Addendum

1

M20 Room 258A Server Room Reno / M20 - Rénovation de la salle 258a - Salle des serveurs

Project No./No de projet 6178	Departmental Representative / représentant ministériel Benoit Ranger	Date 23-Oct-2023
----------------------------------	---	---------------------

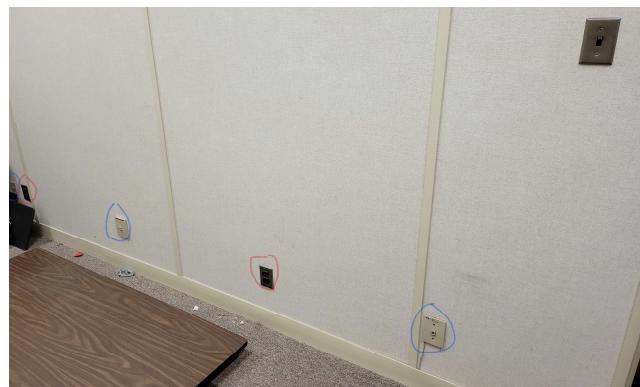
- 3 **Direction for existing power and data/voice outlets on walls within Rm.258A & Rm.258B / Direction des prises d'alimentation et de données/voix existantes sur les murs des salles 258A et 258B**

Within Room 258A, the outlets within the plaster walls that require abatement, pull cables back to ceiling space. / A l'intérieur de la salle 258A, tirer les fils dans le plafond suspendu pour les prises situées dans les murs en plâtre nécessitant une abattement.

Within Room 258A, the outlets within the wall being removed, existing power outlets highlighted in red to be temporarily removed and reinstated with associated conduits and wires, during new wall construction. Existing data/voice outlets highlighted in blue to be removed, with associated conduits, cables to be pull back to ceiling space. Existing light switch to be temporarily removed and reinstated with associated conduit and wires, during new wall construction. / Dans la salle 258A, les prises électrique à l'intérieur du mur à démolir, les prises électrique existantes surlignées en rouge seront temporairement

- 3.2 déinstallées et réinstallées avec les conduits et les fils associés, lors de la construction du nouveau mur. Les prises de données/voix existantes surlignées en bleu doivent être retirées, avec les conduits associés, les câbles doivent être tirées et conserver dans le plafond suspendu. L'interrupteur d'éclairage existant doit être temporairement déinstallées et réinstallées avec les conduits et les fils associés, lors de la construction d'un nouveau mur.

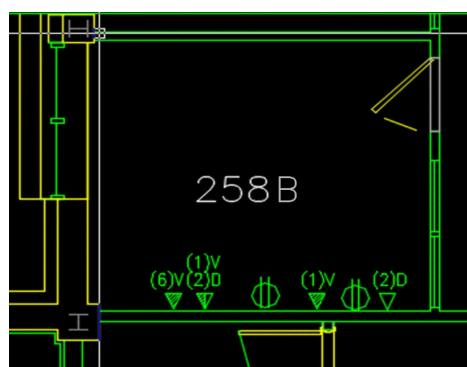
- Within Room 258B , existing power outlets, data/voice outlets shown below to be temporarily removed and reinstated with associated conduits and wires, during new wall construction. / Salle 258B, les prises de courant existantes, les prises de données/voix illustrées ci-dessous doivent être temporairement retirées et rétablies avec les conduits et les fils associés, pendant la construction du nouveau mur.

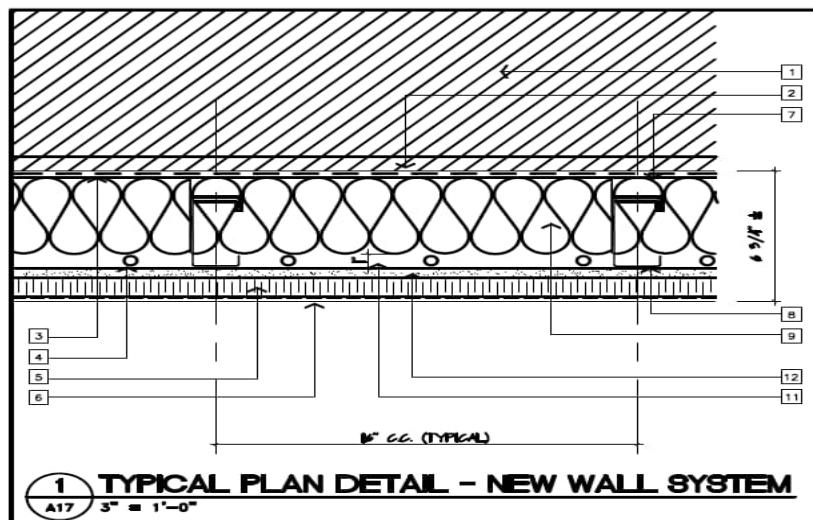
- 6 **Q:** As per note #5 on the drawing, units #20PAS02 & 20PAS02A, what is the length of this cable between these? / Selon la note #5 sur le dessin, unités #20PAS02 & 20PAS02A, quelle est la longueur de ce câble entre celles-ci ?

The length is estimated at 20m from 20PAS02A and 23m from 20PAS03A. / La longueur est estimée à 20 m à partir de 20PAS02A et 23 m à partir de 20PAS03A.

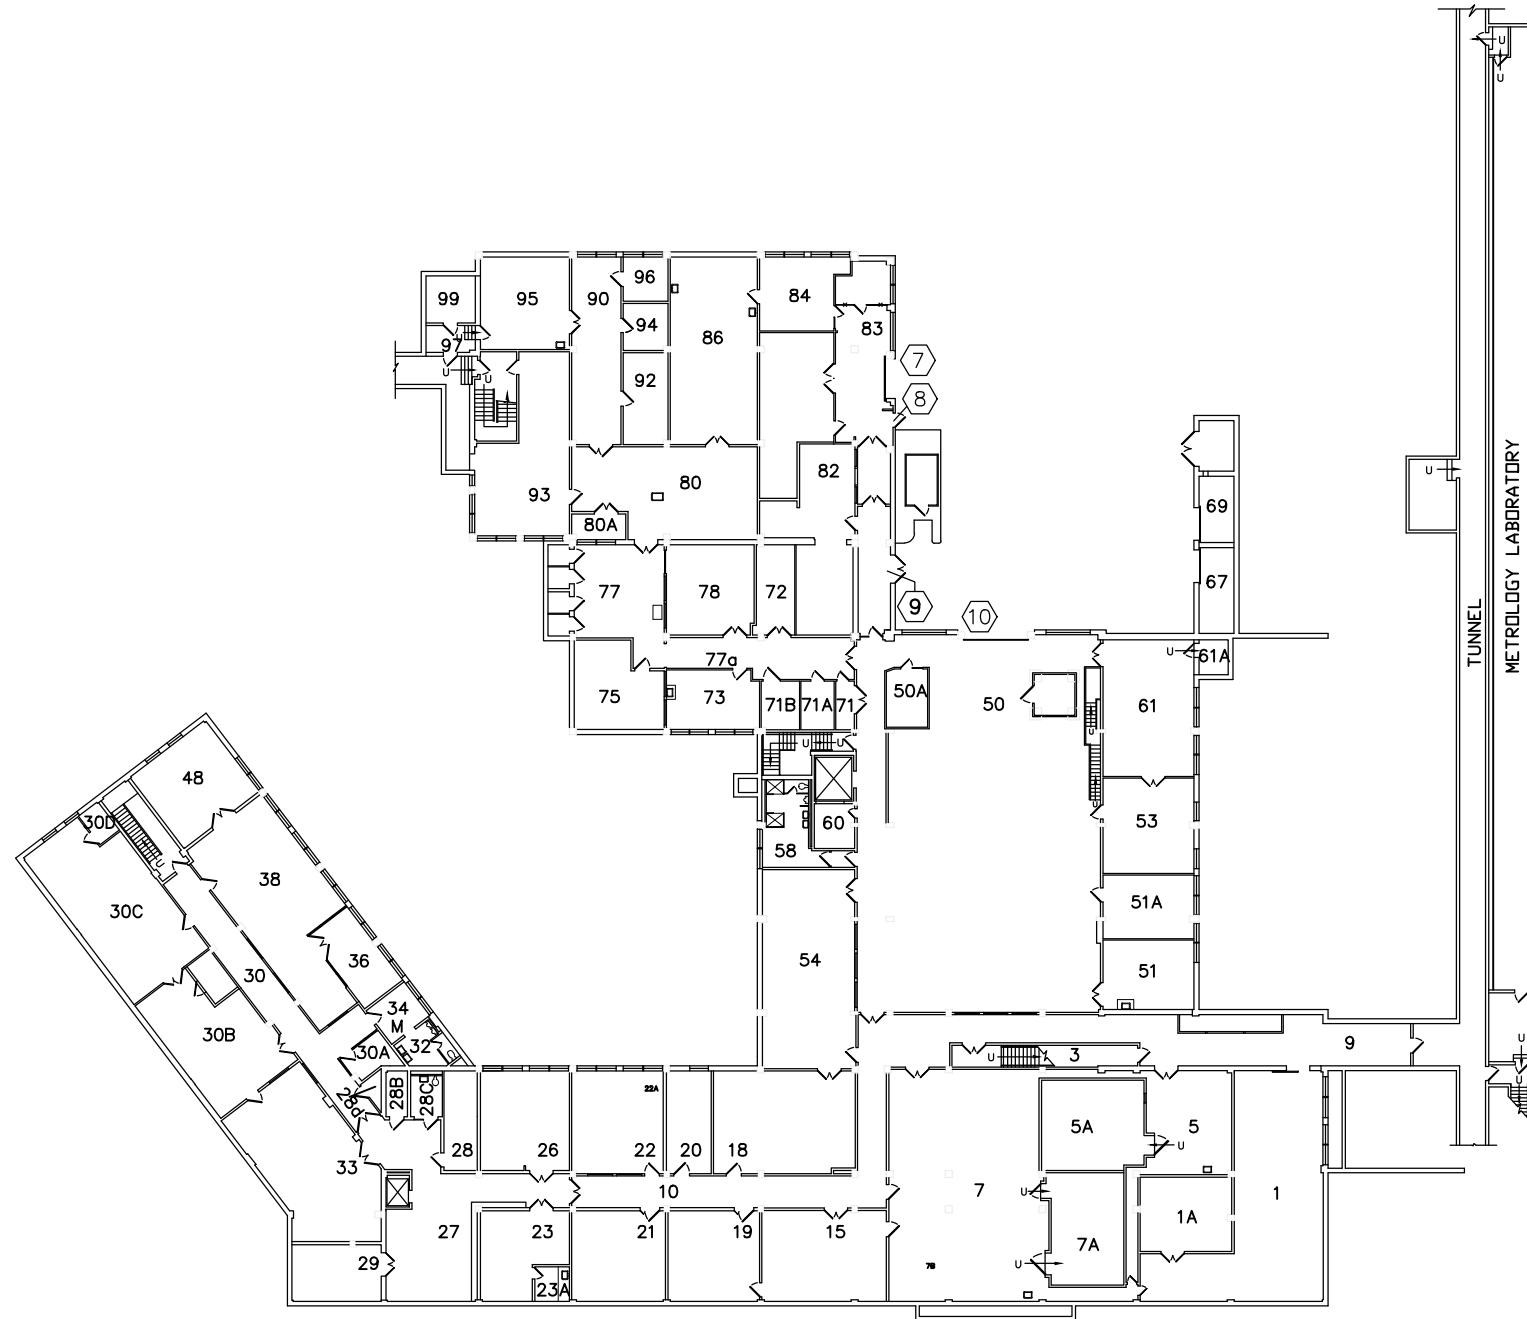
All wall penetrations through room 302 (penthouse) to be executed following abatement procedures detailed in abatement specifications; see attached detail of existing wall assembly for information only. Caulk and seal all penetrations with Hilti firestop sealant. / Toutes les pénétrations des murs à travers la pièce 302 (penthouse) doivent être exécutées conformément aux procédures de réduction détaillées dans les spécifications de réduction ; voir les détails ci-joints de l'assemblage mural existant à titre d'information seulement. Calfeutrez et scellez toutes les pénétrations avec le scellant coupe-feu Hilti.

1. Existing terra cotta block. (Typical)
2. Existing stucco finish, remove all loose and flaking paint to the satisfaction of the Engineer. (Typical)
3. Apply continuous air barrier over existing stucco finish as per spec. (Typical)

4. Drill 1/2" Dia. weep holes in bottom runner at 6" O.C. (Typical)
5. Extruded insulation as per spec. (Typical)
6. Hard coat finish system c/w reinforcing fabric mesh as per spec. (Typical)

7. Vertical 5" deep galvanized sheet steel leveling angle at 16" O.C. Fasten to existing wall with Hilti KSA 5 x57 Hex anchors at 24" O.C. Anchors to be corrosion resistant.

8. 20 GA 3 5/8" Steel studs at 16" O.C. Fastened to leveling studs as per spec.
9. Provide 4" Thick mineral fibre Insulation as per spec. Insulation to be installed tight to vertical studs with no voids.

10. Continuous 20 GA bottom runner.
11. 1" Continuous air space. (Typical)
12. 1/2" Backing board as per spec. (Typical)
